Nasz znak: BZP-S.271. 226. 11.2014.ES

Znak sprawy: BZP/111/14

**Dotyczy: postępowania prowadzonego w trybie przetargu nieograniczonego na:
„Trasa Północna w Szczecinie – etap I b. Przebudowa ulicy Warcisława od
ul. E. Orzeszkowej do ul. Przyjaciół Żołnierza”**

Dotyczy pozycji 52 TER - Balustrada U-11a

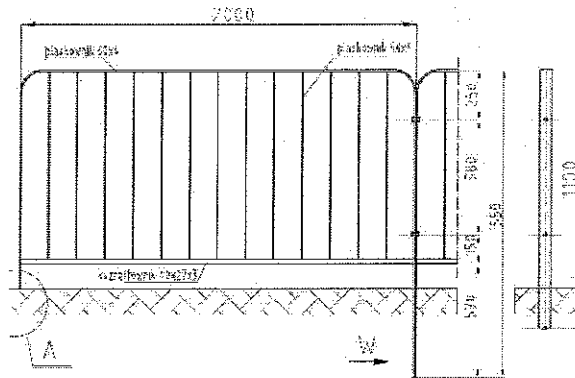
W SST D-07.06.02. URZĄDZENIA ZABEZPIEZAJĄCE RUCH PIESZYCH balustradę opisano w następujący sposób: „balustrady U-11a”

Z uwagi na fakt, że na terenie miasta Szczecina montowane są różnego rodzaju balustrady, prosimy o jednoznaczne wskazanie jakiego rodzaju balustradę, o jakiej wysokości i jakim rozstawie należy wycenić w poz. 52 TER?

Czy należy przyjąć do wyceny poniższy schemat, czy może jeszcze inny?

Pytanie jest bardzo istotne, ponieważ różnice cenowe pomiędzy tymi balustradami sięgają kilkuset %.

Balustrada U-12 ma być zgodna z Rozporządzeniem Ministra Infrastruktury z dnia 3 lipca 2003 r. w sprawie szczegółowych warunków technicznych dla znaków i sygnałów drogowych oraz urządzeń bezpieczeństwa ruchu drogowego i warunków ich umieszczania na drogach (Dz. U. 2003 nr 220 poz. 2181).

Balustrada ma być pomalowana na kolor wg RAL 9007.

Dotyczy pozycji 53 TER - Balustrada U-12a

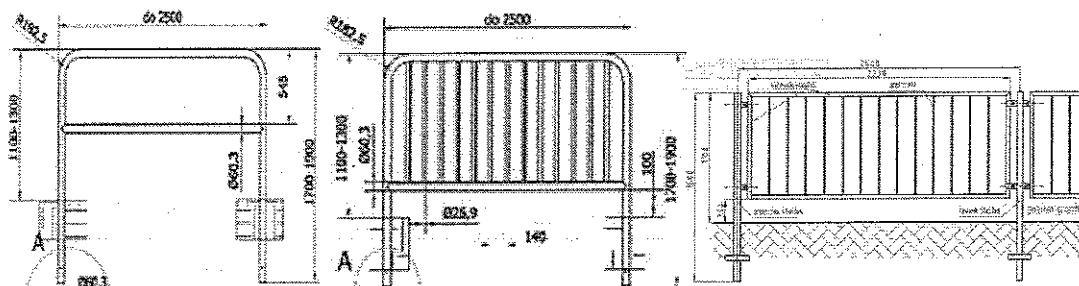
W SST D-07.06.02.URZĄDZENIA ZABEZPIECZAJĄCE RUCH PIESZYCH balustradę U-12a opisano w sposób następujący: „ogrodzenia U-12a”

Z uwagi na fakt, że na terenie miasta Szczecina montowane są różnego rodzaju balustrady i ogrodzenia prosimy o jednoznaczne wskazanie jakiego rodzaju balustradę/ogrodzenie typu U-12a, o jakiej wysokości i jakim rozstawie należy wycenić w poz. 53 TER?

Czy należy przyjąć do wyceny poniższy schemat, czy może jeszcze inny?

Pytanie jest bardzo istotne, ponieważ różnice cenowe pomiędzy różnymi typami balustrad/ogrodzeń sięgają kilkuset %.

Balustrada U-12a ma być zgodna z Rozporządzeniem Ministra Infrastruktury z dnia 3 lipca 2003 r. w sprawie szczegółowych warunków technicznych dla znaków i sygnałów drogowych oraz urządzeń bezpieczeństwa ruchu drogowego i warunków ich umieszczania na drogach (Dz. U. 2003 nr 220 poz. 2181).

Balustrada ma być pomalowana na kolor wg RAL 9007.

Dotyczy TER – Poz. 73 - Obrzeża betonowe o wymiarach 30x8 cm na podsypce cementowo-piaskowej – ZJAZDY

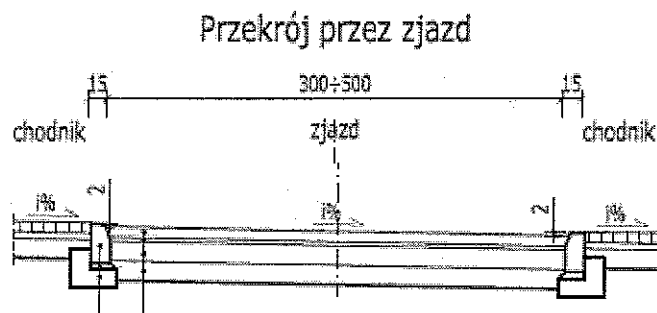
Na rysunku Dr.02 – Przekroje normalne, wyrysowano tylko przekrój przez zjazd w krawężnikach 15*30:

- Czy opis pozycji 73 jest poprawny i należy w nim wycenić obrzeża?
- Jeżeli tak to z uwagi na brak stosownego przekroju prosimy o doprecyzowanie, czy całość obrzeży występujących w tej pozycji należy policzyć tylko i wyłącznie na podsypce piaskowej?
- Może w opisie pozycji pojawił się błąd i poprawnie powinien on opisywać ostawienie krawężników 15*30 na ławach z betonu C12/15? Jeżeli tak, to prosimy o korektę opisu pozycji.
- Czy ilość podana w pozycji 73. jest poprawna? Podano w niej 1320 mb identycznie jak w pozycji 71. Zbieg okoliczności czy błąd? Jeżeli błąd, to prosimy o korektę ilości.

Zamawiający dokonuje modyfikacji Kosztorysu Ofertowego (zał. nr 1A) poprzez wykreślenie pozycji 73.
